Svar på merknad/uttale frå Statens vegvesen, til varsel om planendring for Eikanger Næringsområde, g/bnr 212/132 m.fl, Alver kommune, PlanID 1263-201114

Bilde som viser situasjon der hvor gang-/sykkelveg vil slutte dersom den videreføres i henhold til reguleringsplankart.

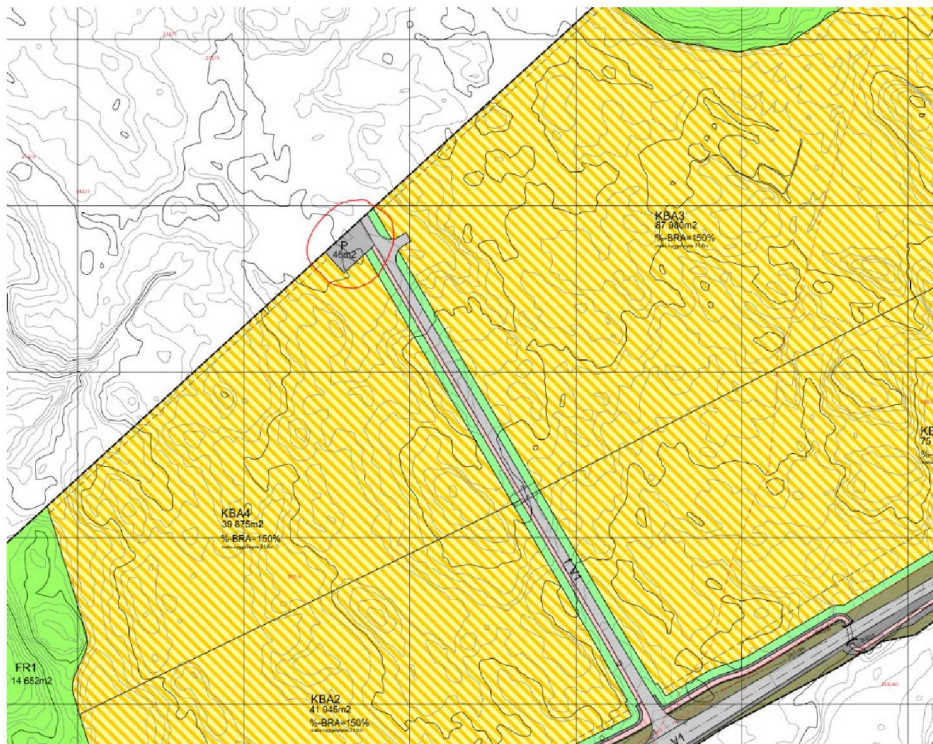
Statens vegvesen har påpekt at tilbudet til myke trafikanter er avsluttet ved bussholdeplassen, og ikke videreført resterende 340 meter i retning Ostereidet. Vi er enige i at i henhold til planen så er ikke rekkefølgekrav §1.4.7 «*Delområda KBA1 og KBA2 kan byggast ut før gang- og sykkelvegen vert opparbeidd og teken i bruk*», utført, og det er dermed fortsatt et juridisk bindende rekkefølgekrav. Her kan det nevnes at det i hele planprosessen og i planmøter har fremkommet at rekkefølgekravene har vært knyttet fra og med de nye busstoppene og til Mykingvegen. Den resterende delen av gang- og sykkelvegen kom inn på slutten i planprosessen for at en skulle få en helhet i reguleringsplanen og det var ikke tenkt som en del av rekkefølgekravene for å bygge ut næringsområdet. Dette viser også utbyggingsavtalen som er inngått med SVV. Utbyggingsavtale som er i henhold til det som per nå er utbygget og ferdigstilt av gang- og sykkelveg langs E39, samt byggeplanefte er vedlagt. Avtalens overskrift lyder som følger: «*Avtale Mellom ATR, Nordhordland Næringspark AS og Statens Vegvesen Region vest (SV) om etablering av nytt kanalisert kryss på E39 med busslømmesystem v/ Eikanger i Lindås kommune og gang- og sykkelveg fram til kryss med Fv 397*». Videre, under pkt 2 står det: «*Godkjent byggeplan av Statens vegvesen datert 5. mai 2016 vert gjeldande for omfanget av utbygginga*», se også vedlagt byggeplan.

Det kan med god grunn anslås at en videreføring i henhold til reguleringsplankartet, hvor gang- og sykkelvegen da brått vil bli avsluttet, kan føre til farlige situasjoner hvor gående og syklende velger å fortsette til fots eller på sykkel langsmed E39 utover den strekningen hvor det er opparbeidet gang-/sykkelveg.

Som det fremkommer på bildet over, så er det veiskjæringer på begge sider der hvor en forlengelse av gang- og sykkelvegen vil bli avsluttet, noe som gjør at det vil bli enda mindre plass og trangere for de myke trafikantene som eventuelt ender opp med å gå videre langs E39 når de kommer til det som vil fremstå som en veldig brå slutt på gang- og sykkelvegen.

På bakgrunn av det ovenforstående ønsker vi derfor å revidere søknaden om reguleringsendring. Vi ønsker å se på muligheten for å endre reguleringsplanen, slik at det ikke er et krav om å bygge en gang-/sykkelveg som vi ser på ikke bare som lite hensiktsmessig, men også som potensielt trafikkfarlig.

Videre kan det også foretas endring i plankartet; en oppdeling av gang-/og sykkelvegen hvor den nå ferdigstilte delen får en benevning (som henvises til ift rekkefølgekrav dersom det endres), samt at den delen som per nå ikke planlegges ferdigstilt får en annen benevning og kan tas med i reguleringsplanarbeid for ny E39.
